質問回答書

件名 横浜市立特別支援学校スクールバス運行業務委託 _____

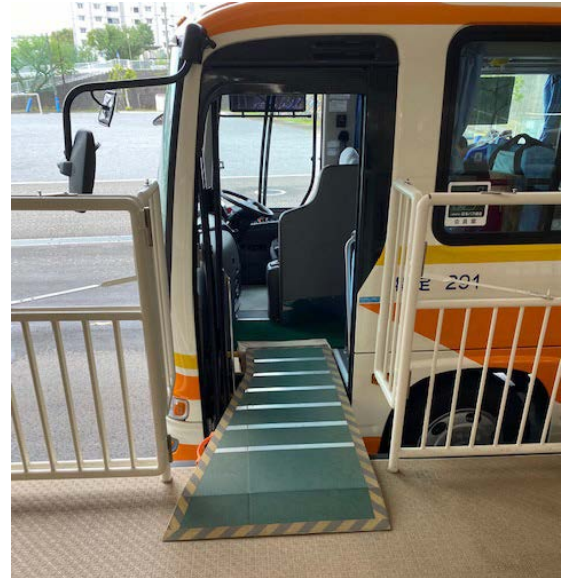
・中扉の高さが床面から 1m35cm でもよろしいでしょうか。

・プラットホームの渡し板は、前扉用でしょうか。

・中扉の床面からの高さは、1m60cm 以上をお願いします（-5cm 程度の誤差は生じても構いません）。
なお、扉の幅（内寸）は前扉約 66cm 以上、中扉約 90cm 以上（車椅子が通れる幅）としてください。

・前扉用です。写真を参考にしてください。
また長さ大きさは、契約決定後、学校側と協議して決定します。

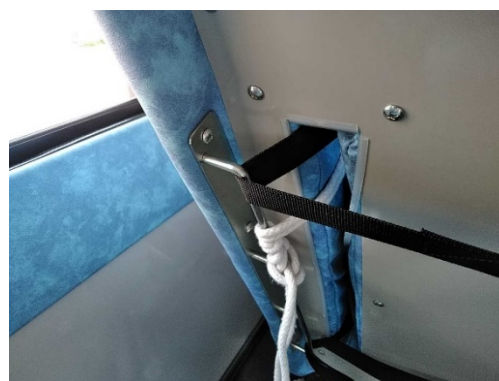
・チャイルドシートの取付金具はどういったものになりますか。

・背もたれにベルトを通す 2 本のスリットを設け、背面に柱状の金具を付けています。写真を参考にしてください。ただし、必ずしもこの方式でも構いません。チャイルドシートを固定できるように座席を作製してください。
